SERVICE INFO – INA 0188

Важіль натяжного пристрою 533 0075 30

Необхідно обов'язково враховувати довжину гвинта

Зображення: Нова версія (зліва) / стара версія (справа)

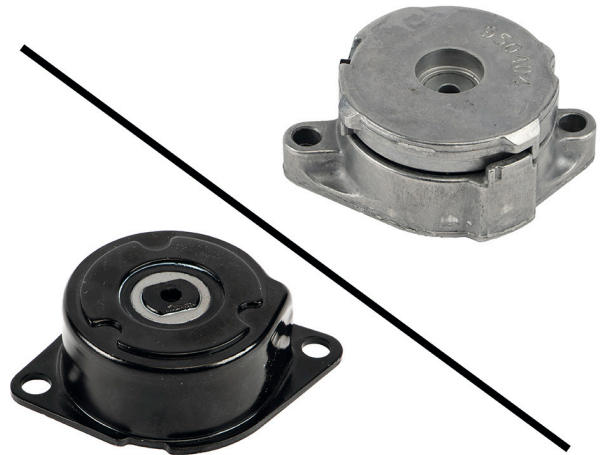
В рамках постійного вдосконалення нашої продукції було змінено конструкцію натяжного ролика 533 0075 30. Внаслідок цього для монтажу нової версії необхідно використовувати коротші гвинти. Гвинти M8x35 замінені на гвинти M8x22.

У брошурі показані візуальні відмінності попередньої версії (зображення, справа) і нової версії (зображення, зліва).

Впродовж перехідного періоду виробництва можуть поставлятися дві версії роликів.

Для правильного монтажу нового натяжного пристрою 533 0075 30 необхідно обов'язково використовувати тільки гвинти M8x22!
